## WYJAŚNIENIA NR 2 do treści Specyfikacji Warunków Zamówienia

Numer referencyjny: **ZWiK/DI/ZP-12/2023**

Nazwa zadania: „**Rozbudowa pompowni ścieków burzowych na Oczyszczalni Ścieków zlokalizowanej przy ul. Działkowców 1 w Skawinie**”

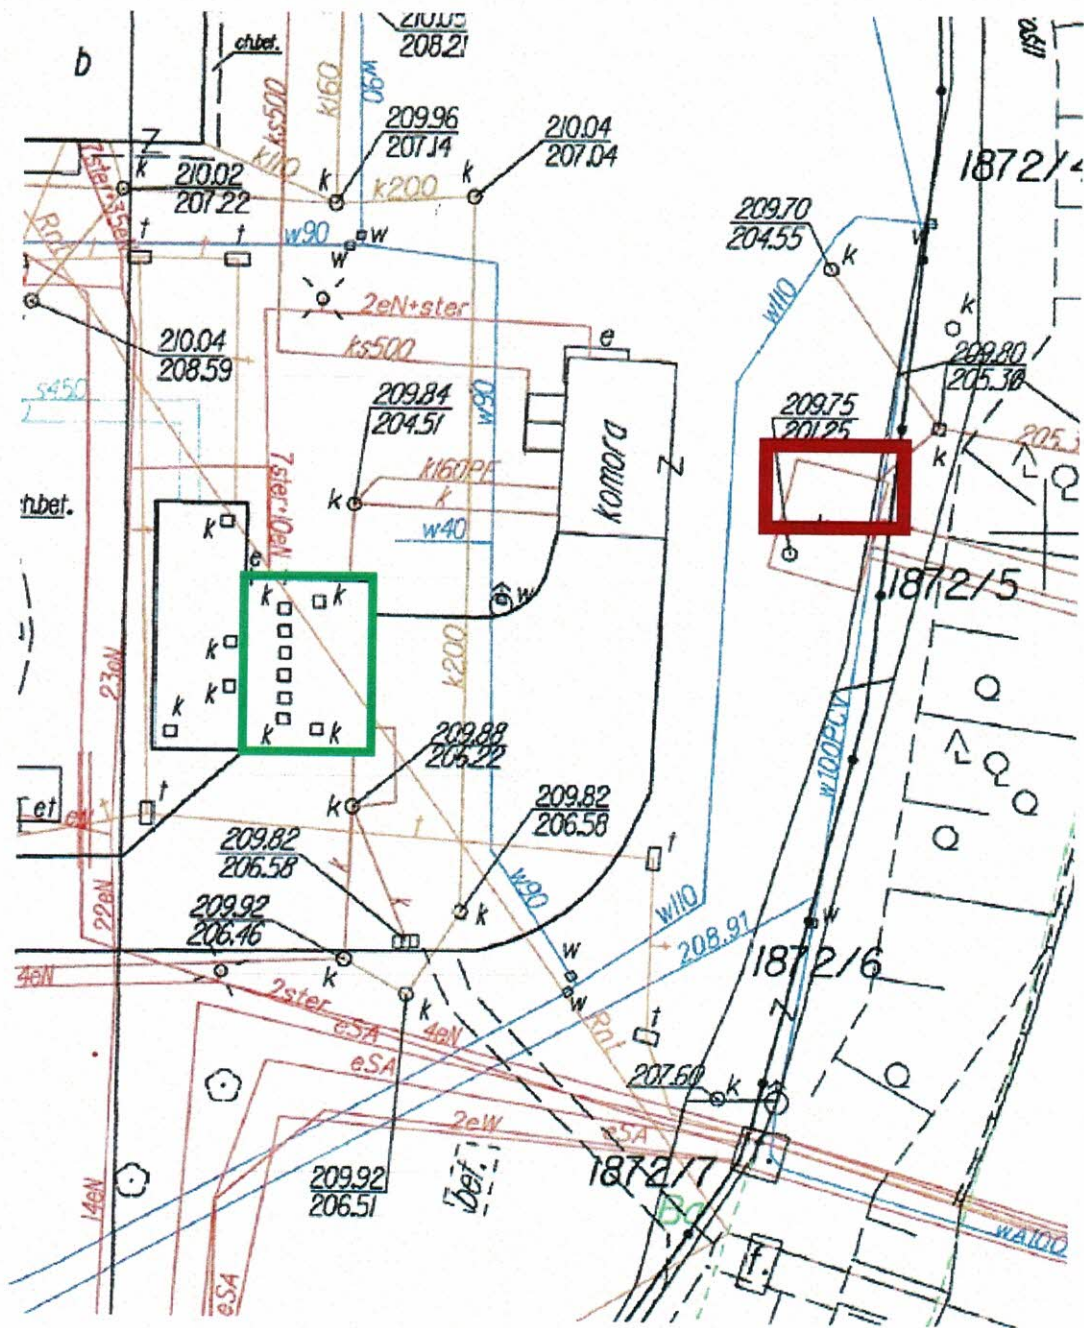
Jaka będzie docelowa średnica studni w której należy zamontować pompy lub ewentualnie linie ssącą w przypadku pomp sucho-stojących?

Wymiary wewnętrzne komory to około 3m x 4,5m. Wymiary otworów rewizyjnych do komory:

- 58x58cm

- 79x79cm
